2019 基礎指針へその 1 : 杭の水平抵抗解析における杭先端境界条件

(一社) 基礎構造研究会代表理事 杉村義広

図 3 地盤変位を考慮した群杭フレームモデルの杭応力評価モデル

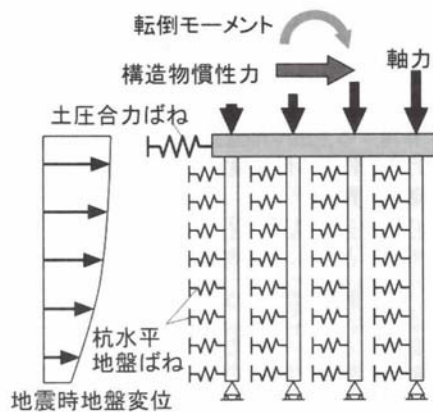
まず、最初にその 1 として田村解説（「田村修次：新基礎指針における大地震に対する杭の耐震設計法の概要」）で具体的な解析法に関して「あれ！」と驚かされたことがあったので、その点について取り上げてみたい。杭の応力を評価する上での推奨モデルとして図 3 が示されており、杭先端の境界条件は水平ローラーとされている点である。

なぜ、この境界条件が選ばれたのか、については詳しい説明がなく、口頭では「先端をピンとすると水平力を負担してしまう」との奇妙な意味不明の発言があるだけであった（該当する文章部分を読んでも同様に不明瞭な説明があるだけで中味がよく読み取れない）。応答変位法の適用にあたっては、どのような地盤の応答モードを設定するかが決定的な要因となるが、それに関する言及が不十分であり、「杭先端で相対変位がゼロであることも考慮し、杭先端の境界条件は水平ローラーとした」とのこれまた奇妙な文章が添えられているだけであるので、ローラーとした意図やその理由については結局参考となる情報が得られないという結果となった。

ピーダンス比が極端に変化するケースが多い。一方、支持杭は工学的基盤を支持層とし、その根入れも深く取ることが多いのも事実であって、そこで杭の応力が過大になる恐れがある。その状況が解析モデルでも表現される必要があるのに、杭先端を水平ローラーにしてしまっただけでは水平せん断力のやりとりなしを最初から決め打ちすることになってうまくないのではないか？ そのあたりが不明瞭な説明であったので、何故水平ローラーなのかについて明瞭に解説して欲しい。”〔そればかりではない。ローラーでは、どこかにストッパーを付けておかないとどこまでも勝手に動いて行ってしまわないか、との不安定構造になってしまう根本的な問題もあるが、さすがにそこまでは発言しなかったことを付け加えておきたい。〕

“図3では杭先端位置でも地盤変位が生じており、そのモードを強制変位（すなわち荷重項）として与えたために「先端をピンとすると水平力を負担してしまう」とか、「杭先端で相対変位がゼロであることも考慮し、…」などの奇妙な表現としてか言えない内容に結びつくことになったのではないか？”

“図3で杭先端位置でも地盤の変位が生じている形を選んだところに無理があったのであり、杭先端位置では相対変位がゼロであるように修正すればよい。すなわち、地盤の応答モードは SHAKE などのソフトで求められるものを用いるのが普通であるが、得られた応答モードの杭先端位置を基準（すなわちゼロ）としてそれ以浅のモードを杭の姿図と重ねて設定すればよいのである。”
